ALCALDÍA MAYOR DE BOGOTÁ D.C. <small>GOBIERNO SEGURIDAD Y CONVIVENCIA</small> <small>Fondo de Prevención y Atención a Emergencias</small>	CONCEPTO TÉCNICO DE REVISIÓN DE ESTUDIOS DE RESPUESTA DE AMPLIFICACIÓN LOCAL DE ONDAS SÍSMICAS	Código:	GPR-FT-09
		Versión:	03
		Código Documental:

1.1	CONCEPTO TÉCNICO No. CT:	5510
1.2	ÁREA:	TÉCNICA Y DE GESTIÓN
1.3	COORDINACIÓN:	INVESTIGACIÓN Y DESARROLLO
1.4	REFERENCIA CRUZADA RADICADO FOPAE:	2009ER4381
1.5	RESPUESTA OFICIAL No. RO:	35748

CT-5510 PROYECTO "TORRE SAN RAFAEL" 1 rev

5 PRIMERA REVISIÓN DEL ESTUDIO- CONCEPTO TÉCNICO NO. CT-5510 (FECHA: 24/04/2009)

Figura 1. Localización del Proyecto Torre San Rafael.

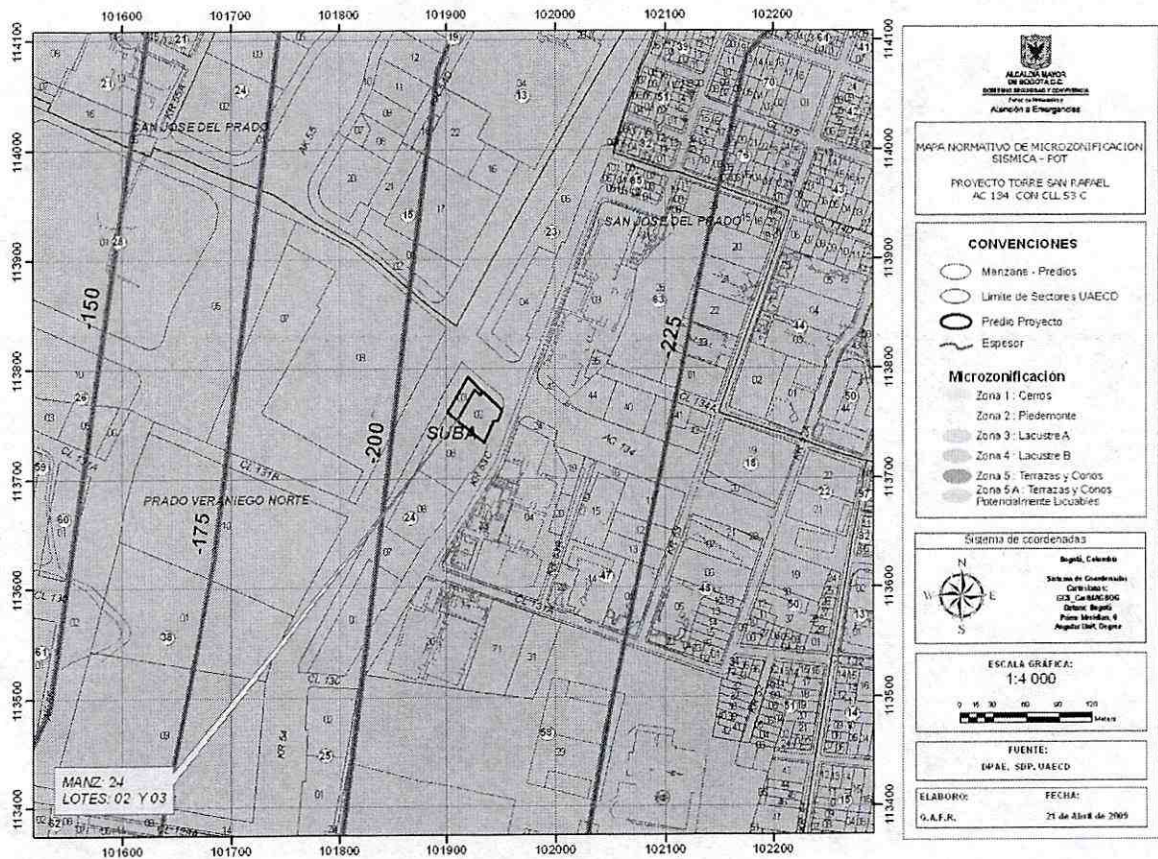
En el numeral 8 del informe se define la localización del proyecto de acuerdo con el mapa de Microzonificación Sísmica de Bogotá, ubicándolo en la Zona 3 – Lacustre A. Esta ubicación esta acorde con el Decreto 193 de 2006, lo cual es consistente con la localización presentada en la Figura 1 del presente concepto.

Basado en el mapa de espesores de sedimentos del estudio de Microzonificación Sísmica de Bogotá, el consultor indica que se encuentra el a 220 m el nivel de roca, lo cual es consistente como se ilustra en la Figura 1 del presente concepto técnico.
